From: Helge Martinsen <Helge.Martinsen@glitreenergi.no>
Sent: 14. mars 2019 08:37
To: Erik Roland
Subject: SV: Søknad om midlertidig tillatelse til å senke vannstanden i inntaksmagasinet for Djupdal kraftverk i Rollag kommune - NVE ber om kommentarer til høringsuttalelser

Emne: Søknad om midlertidig tillatelse til å senke vannstanden i inntaksmagasinet for Djupdal kraftverk i Rollag kommune - NVE ber om kommentarer til høringsuttalelser

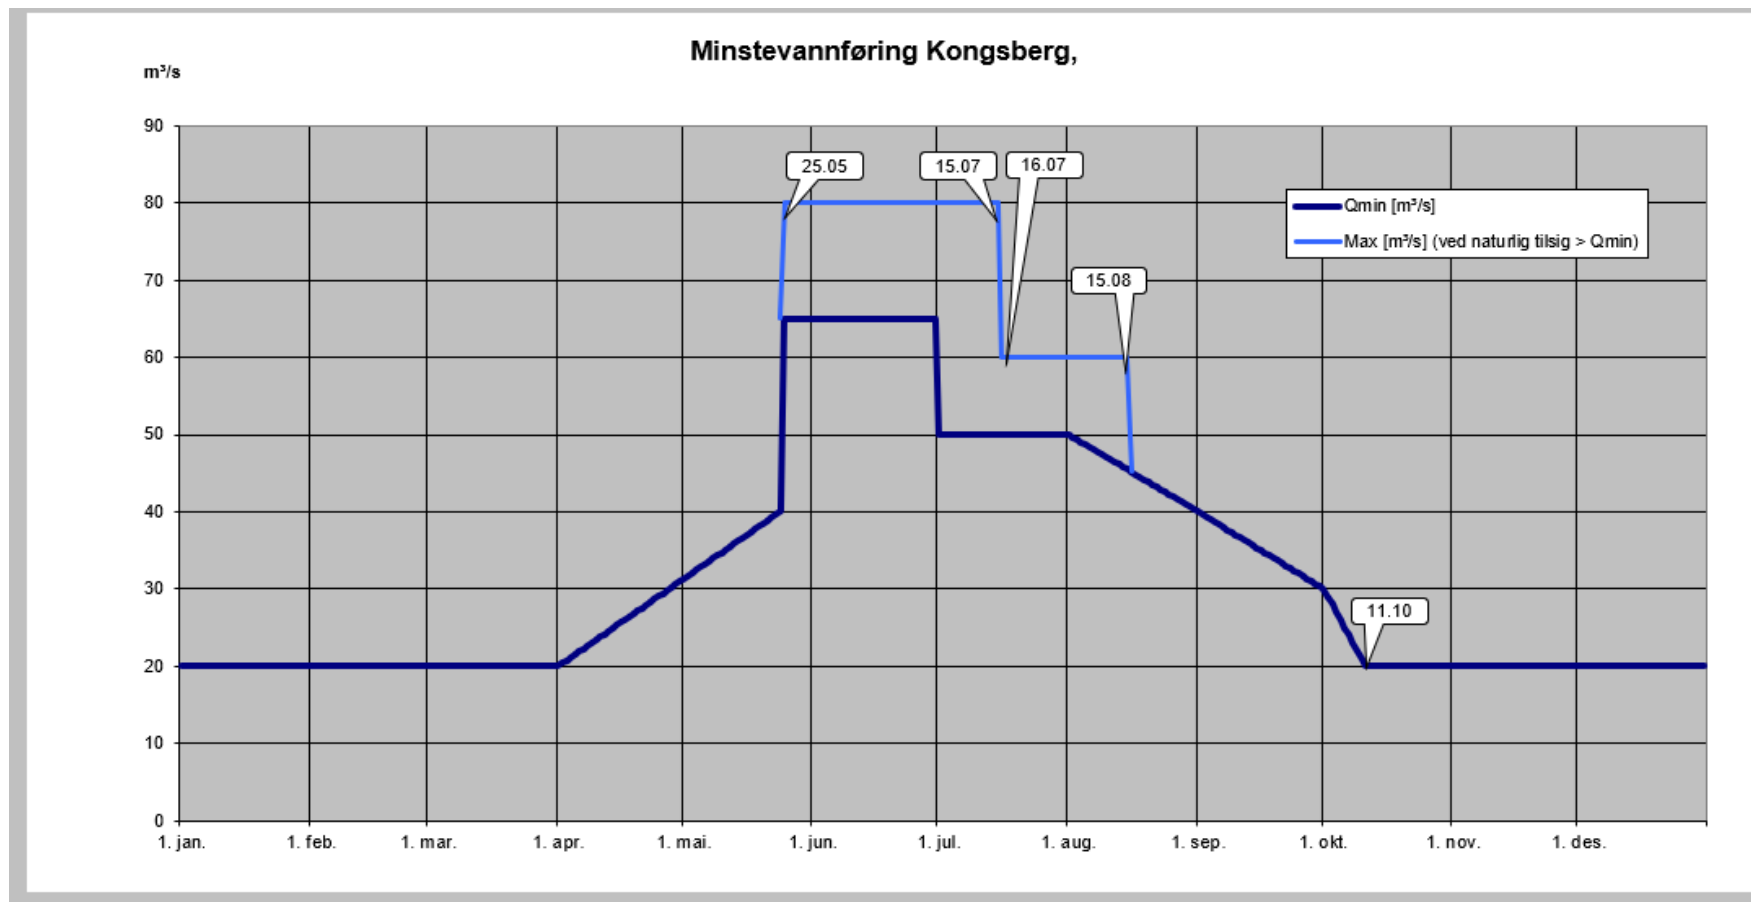
Vannføringa i elva vil være som normalt for årstiden. Statkraft har krav til minstevannføring på Kongsberg som vist i tabellen nedenfor.

Ved vannføring 30 m³/sek vil vannstanden ved dammen være kote 189,05 og ved 50 m³/sek kote 189,45.
